Veddesta 2:65

Brandtekniskt utlåtande - Övergripande brandskyddskrav i detaljplaneskedet

Skisskommentarer brandskydd, 2019-08-26

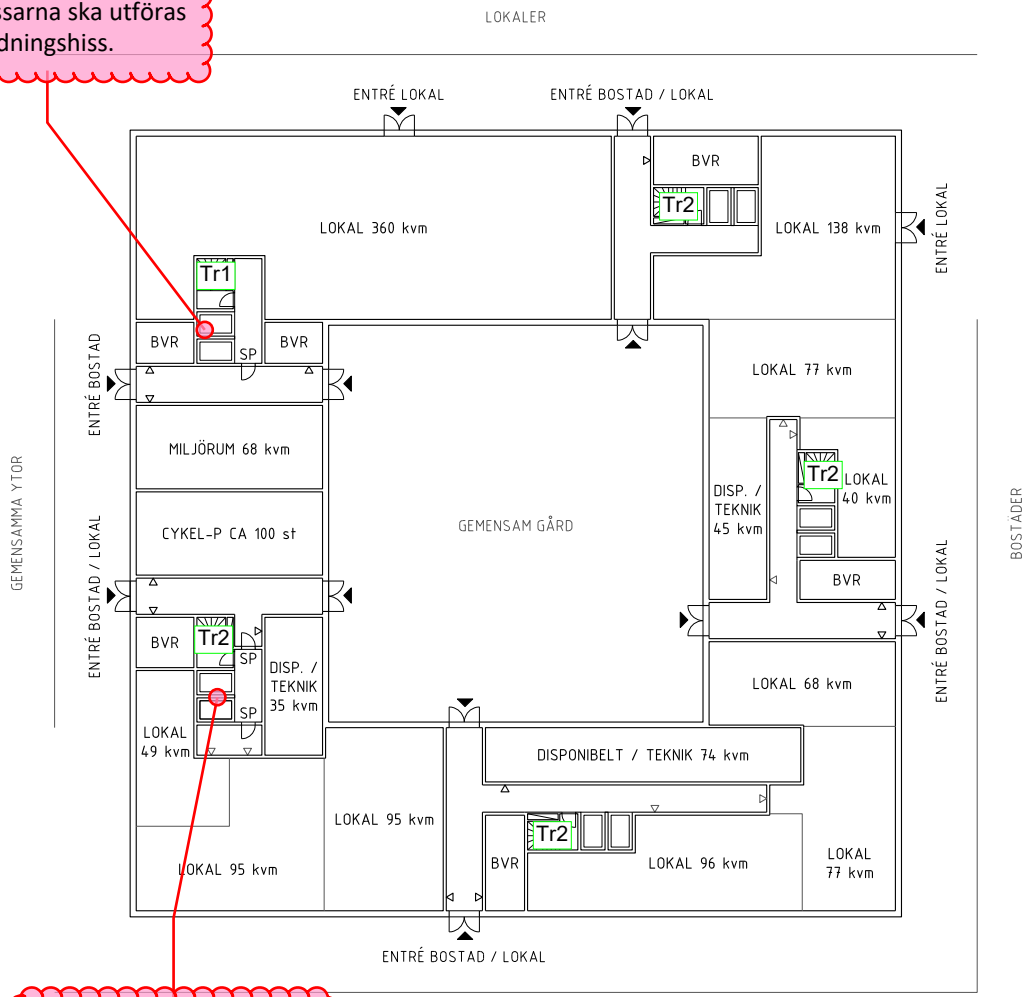
En av hissarna ska utföras som räddningshiss.

Trapphusutformningar i markplan och utrymning från lokaler samt angreppsvägar till källarplan behöver ses justeras och ses över vid fortsatt projektering.

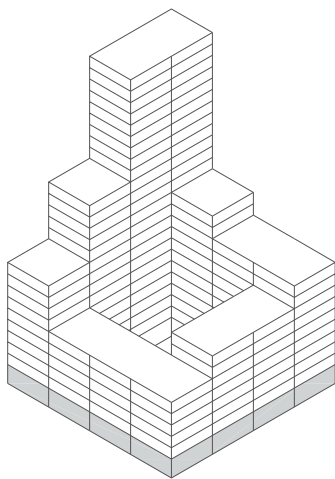
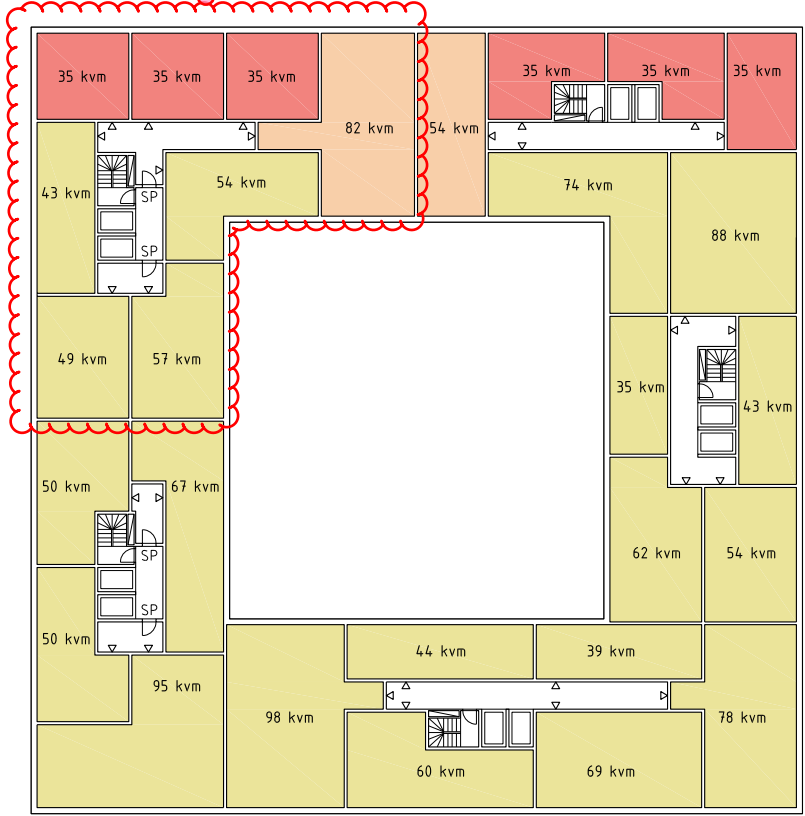
En av hissarna ska utföras som räddningshiss.

Denna del av husen
sprinklas utifrån
våningsantal och
byggnadsklass Br0

NORMALPLAN II-VI

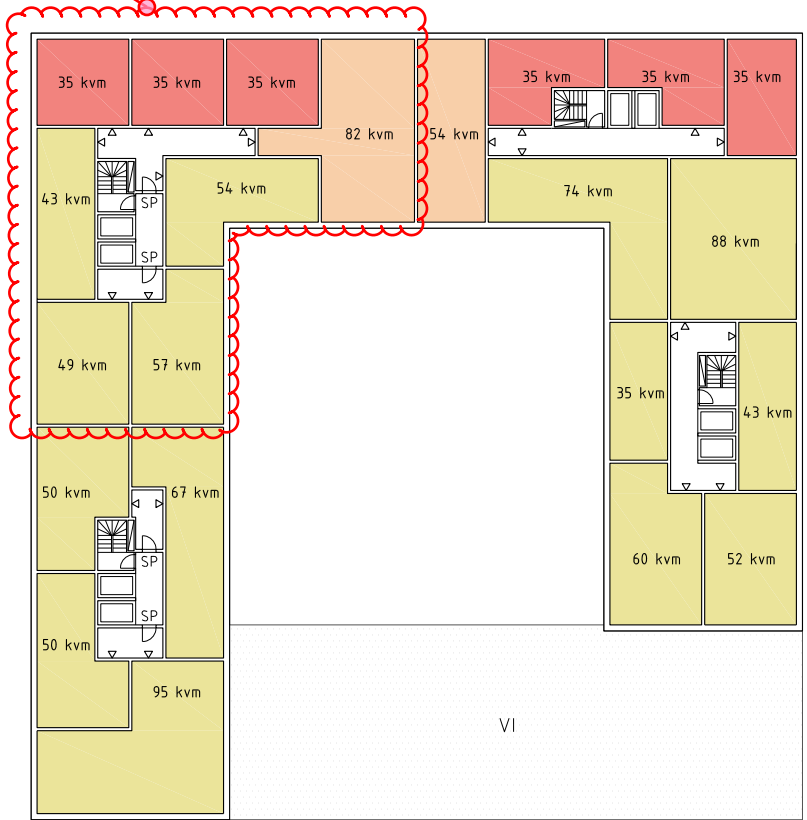
Denna del av husen sprinklas utifrån våningsantal och byggnadsklass Br0

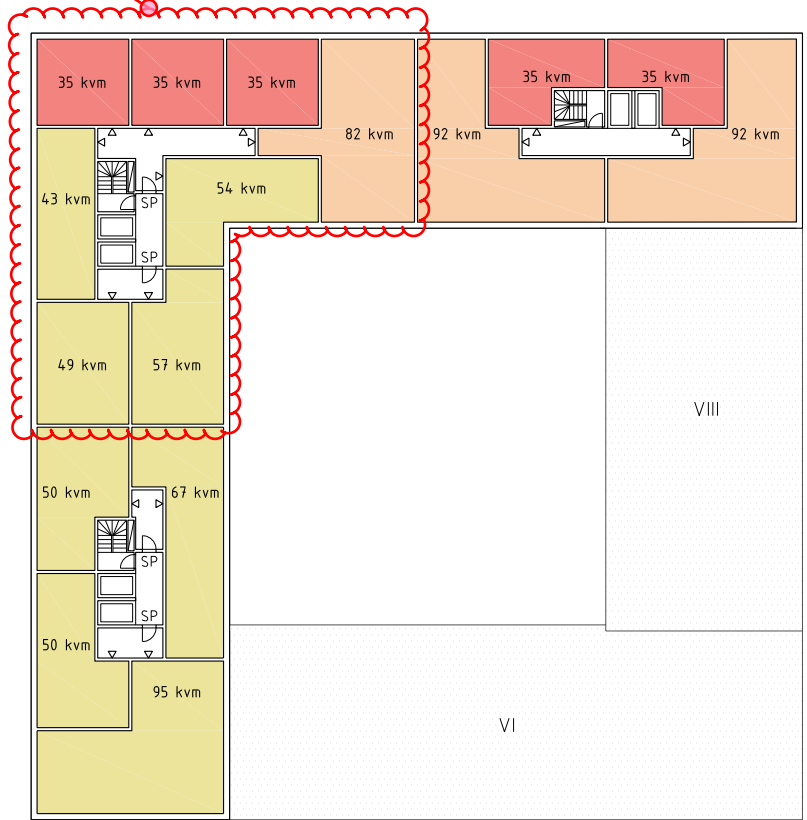
Denna del av husen
sprinklas utifrån
våningsantal och
byggnadsklass Br0

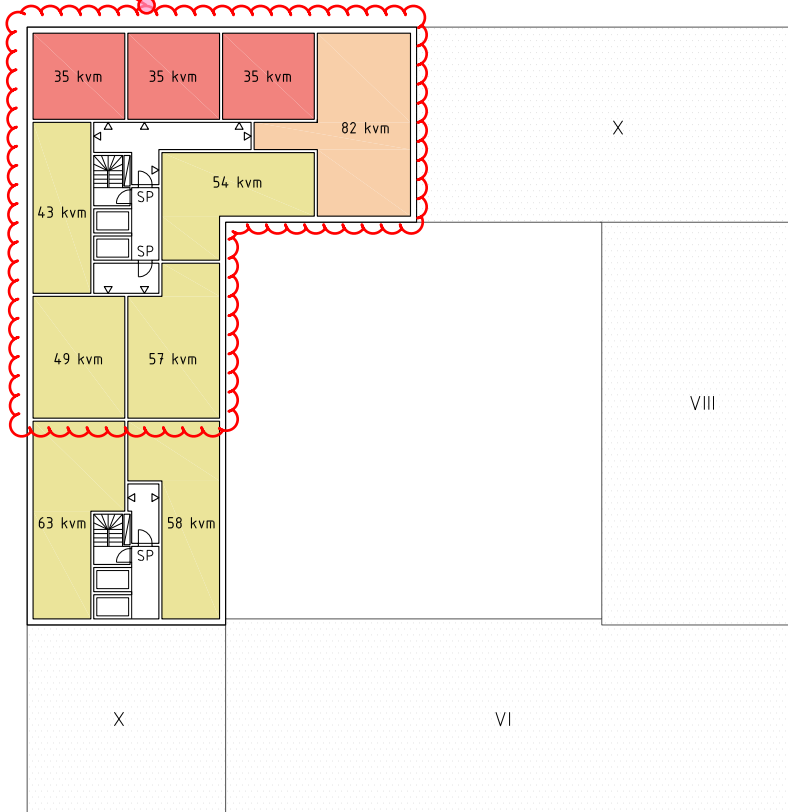
Denna del av husen sprinklas utifrån våningsantal och byggnadsklass Br0

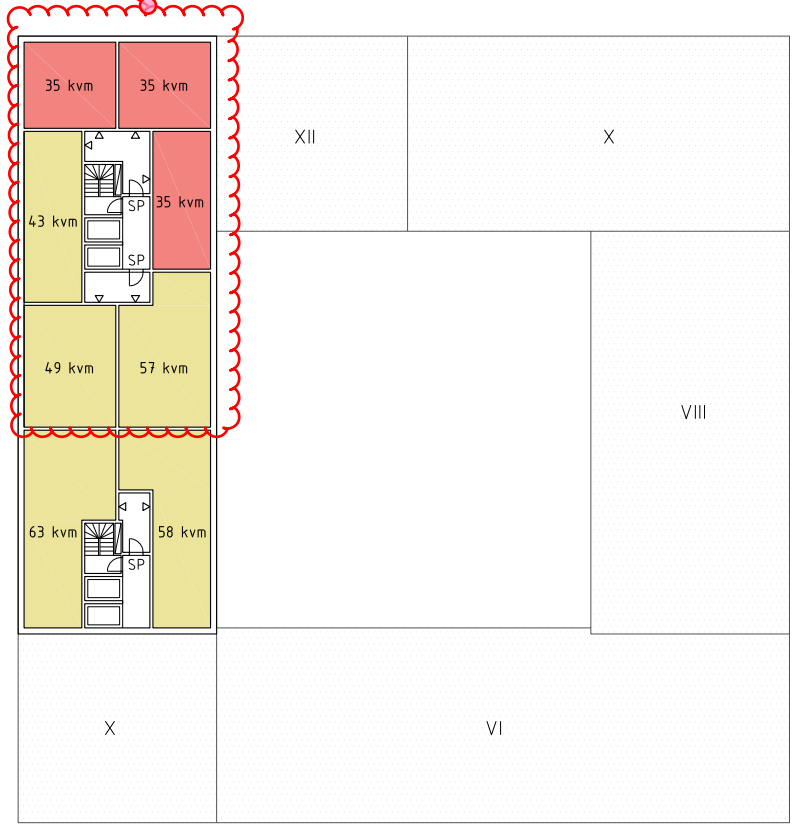
Denna del av husen
sprinklas utifrån
våningsantal och
byggnadsklass Br0

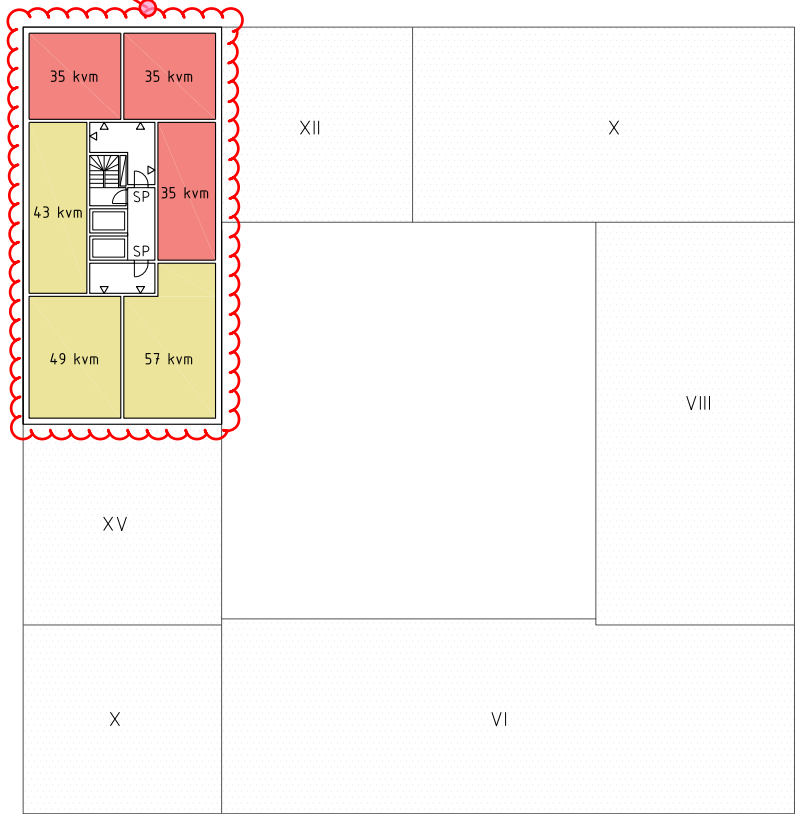
Denna del av husen
sprinklas utifrån
våningsantal och
byggnadsklass Br0
